改善箇所説明図

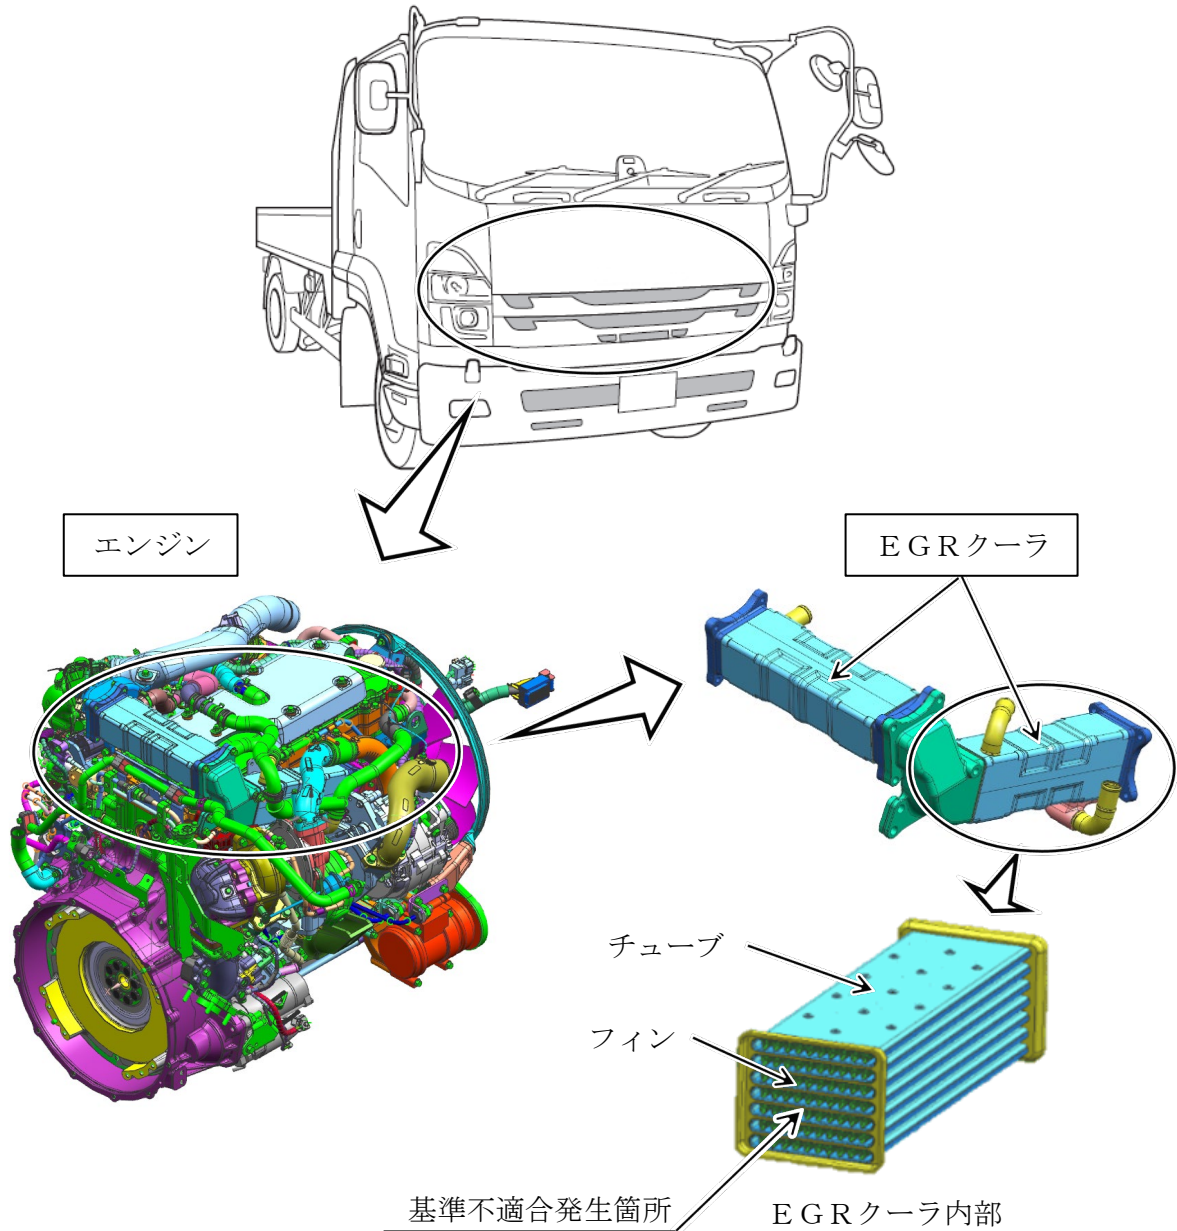
排気ガス再循環装置のEGRクーラにおいて、フィンの材質が不適切なため、排気ガス通路（チューブ）にフィンがろう付けされていないものがある。そのため、そのまま使用を続けると、チューブに亀裂が生じ、冷却水経路に排気ガスが侵入して冷却不良となり、最悪の場合、オーバーヒートに至るおそれがある。

全車両、EGRクーラを良品に交換する。また、特定の故障コードが確認された場合は、エンジンを交換する。

識別： 助手席側ドア開口部のシリアルナンバープレート下中、または、運転者席左側ドア開口部のシリアルナンバープレート下中に識別シール（橙色）を貼付する。
